PARECER TÉCNICO Nº 7/2020/COSER/SRE
Documento nº 02500.060940/2020-02
Referência: 02501.003100/2020-24

**Plano de Gestão Anual – PGA do PISF referente
ao ano de 2021.**

1. Este Parecer Técnico apresenta análise da proposta de Plano de Gestão Anual – PGA do PISF para o ano de 2021, encaminhada pela CODEVASF à ANA em 01 de dezembro de 2020 (documento [02500.057094/2020](#)).

Figura 2 – Simulação da operação do Eixo Norte do PISF entre janeiro e março de 2021 executada pela ANA.

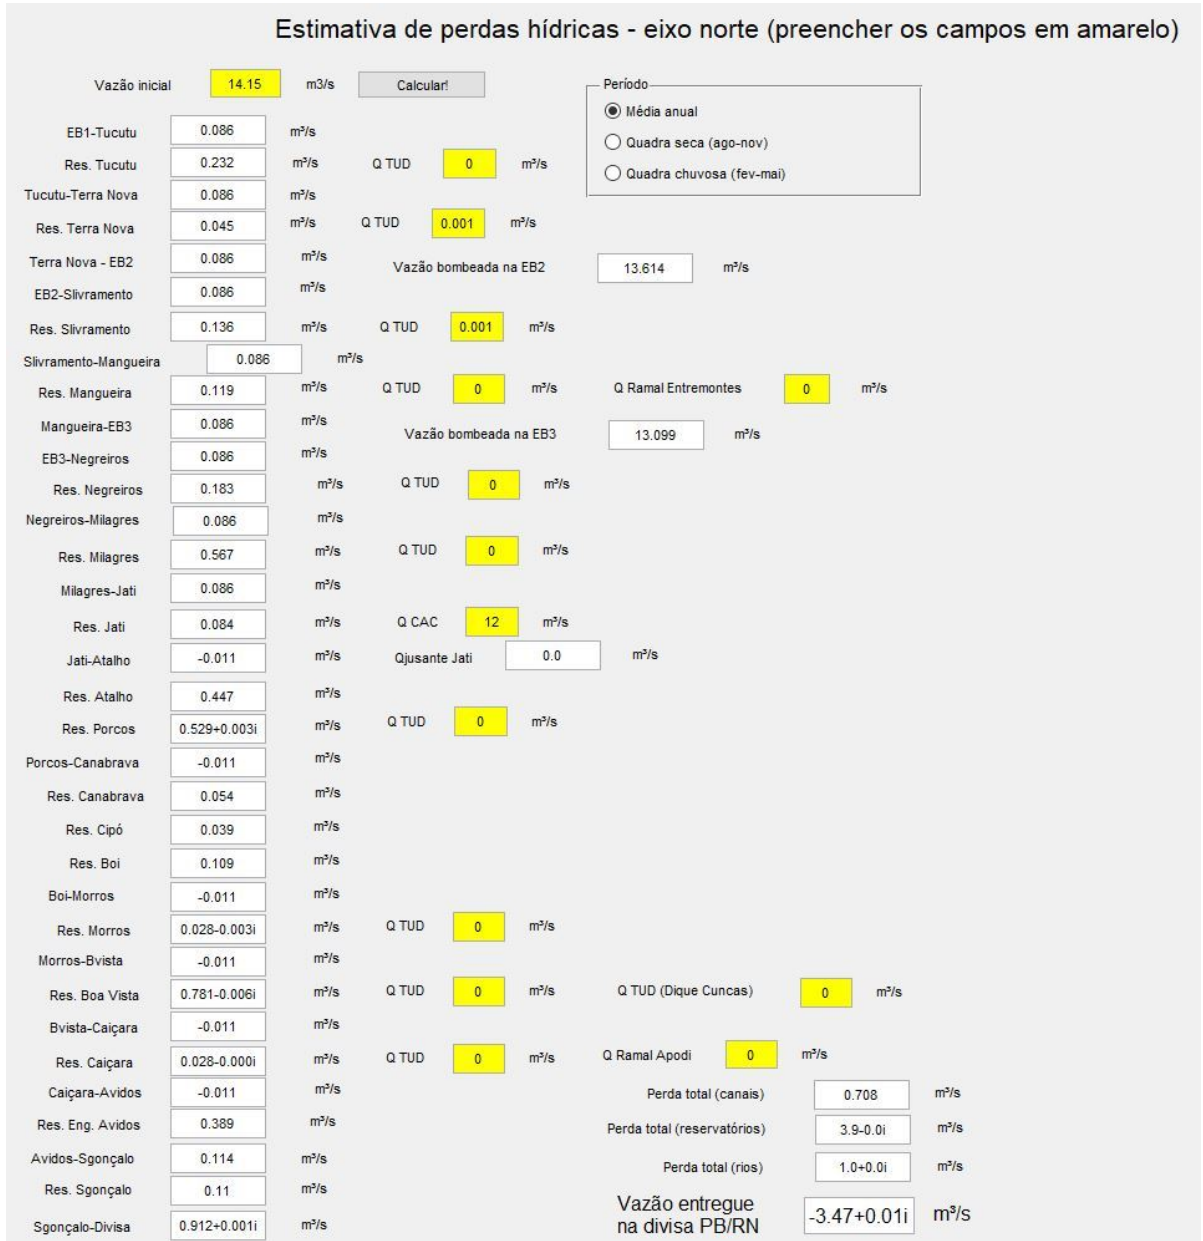
72. A ANA então efetuou a simulação da operação dos Eixos Norte e Leste para cada um dos 12 meses do ano. Como a Operadora Federal informou que neste ano a operação do sistema será ainda realizada muitas vezes de forma manual, utilizou-se o critério de nível máximo para reservatórios na simulação.

73. As Figuras 1 e 2 mostram exemplos das simulações dos Eixos Norte e Leste, e na Tabela 6 são discriminadas as vazões bombeadas resultantes da simulação.

74. Verifica-se que as vazões mínimas médias mensais bombeadas indicadas pela Codevasf são superiores às vazões simuladas pela equipe da ANA. Analisando as simulações feitas pela Codevasf, verificou-se que algumas demandas utilizadas foram superiores às vazões mínimas médias mensais indicadas pelas Operadoras Estaduais (foram somadas junto com as vazões mínimas as vazões médias e máximas). Por exemplo, no ponto de entrega PE03N (Serra Do Livramento), a demanda utilizada pela Codevasf na sua simulação foi de 0,568 m³/s, enquanto a demanda utilizada pela ANA foi de 0,002 m³/s. No ponto de entrega PE05L (Muquém), a demanda utilizada pela Codevasf foi de 1,28 m³/s, e a demanda utilizada pela ANA foi igual a zero.

75. Nesse sentido, a Operadora Federal deverá considerar as vazões mínimas médias mensais simuladas pela ANA para o exercício de 2021 nos dois eixos.
